**sur le projet de centrale photovoltaïque au sol sur le territoire de
la commune de Porto-Vecchio (Corse-du-Sud)**

N°MRAe
2022CORSE / PC 2

Avis du 13 mai 2022 sur le projet de centrale photovoltaïque au sol sur le territoire de la commune de Porto-Vecchio

Figure 3 : localisation des espèces végétales remarquables (source : étude d'impact)

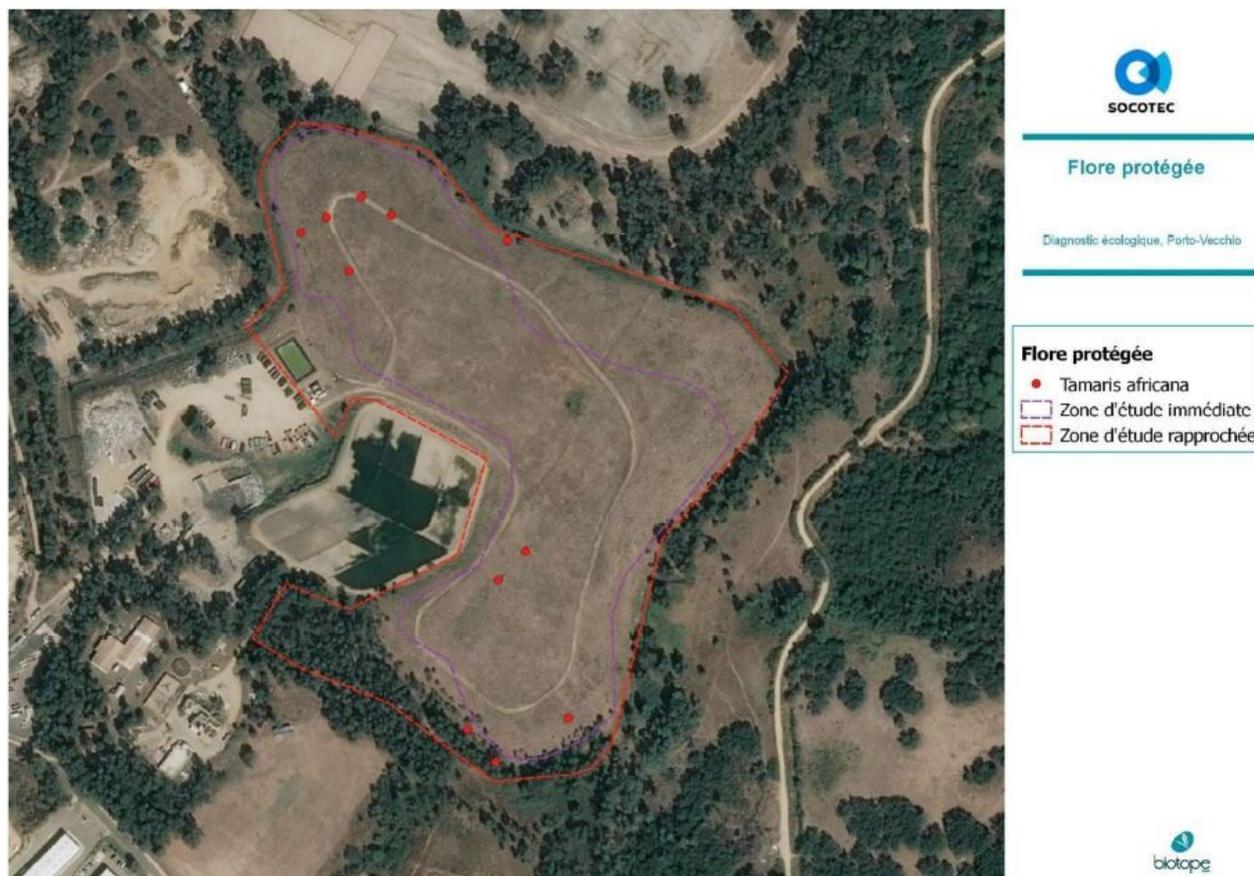
Ces mesures restent néanmoins à la charge du gestionnaire du site. La transplantation nécessite une dérogation relative à l'interdiction de destruction d'espèces protégées, en application des articles L.411-1 et L. 411-2 du code de l'environnement, dérogation non présente dans l'étude d'impact. Elle devra être déposée et instruite avant le début des travaux. En effet, la présence du Tamaris est

incompatible avec les modalités de gestion du site car cette espèce arborée peut entraîner une dégradation de la membrane géosynthétique implantée dans le cadre de la réhabilitation du site.

La MRAe recommande de compléter le dossier avec la demande de dérogation « espèces protégées » pour la transplantation des Tamaris d'Afrique et de se rapprocher le cas échéant du Conservatoire Botanique National de la Corse (modalité de transplantations, plan d'entretien...).

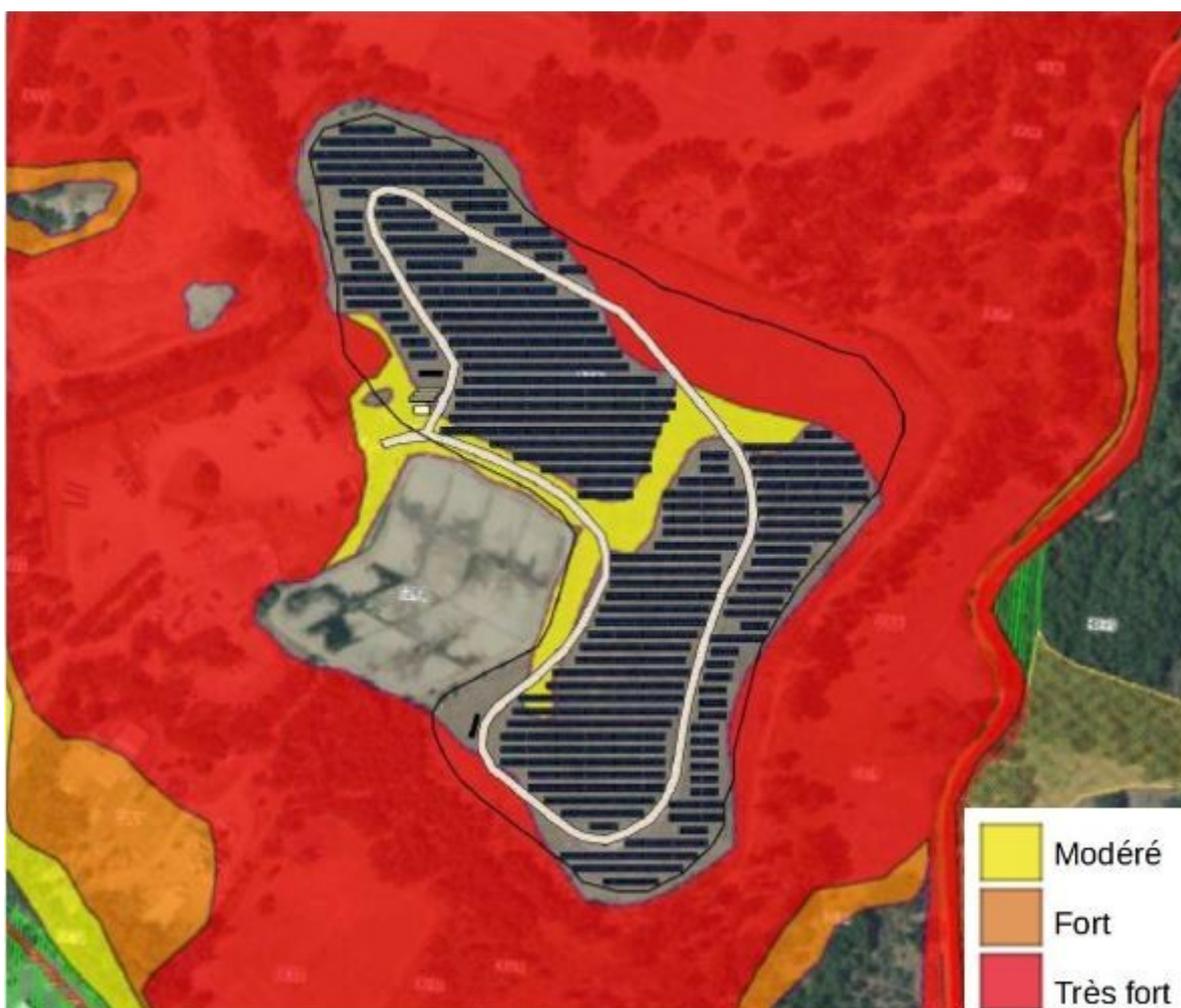
L'étude indique que des dispositions sont prévues afin de réduire le risque incendie, notamment l'installation des batteries de stockage dans des containers étanches (appelés « Storage GEM ») alors que eux-ci sont situés à proximité de l'un des puits de biogaz.

De plus, un entretien régulier (débroussaillage manuel une à deux fois par an afin de limiter la hauteur du couvert à 40 cm) sera réalisé. Une bande coupe-feu de 50 m autour des panneaux sera mise en œuvre pour limiter le risque de propagation d'un incendie. Ces mesures feront l'objet d'un suivi, sans toutefois en préciser la fréquence.
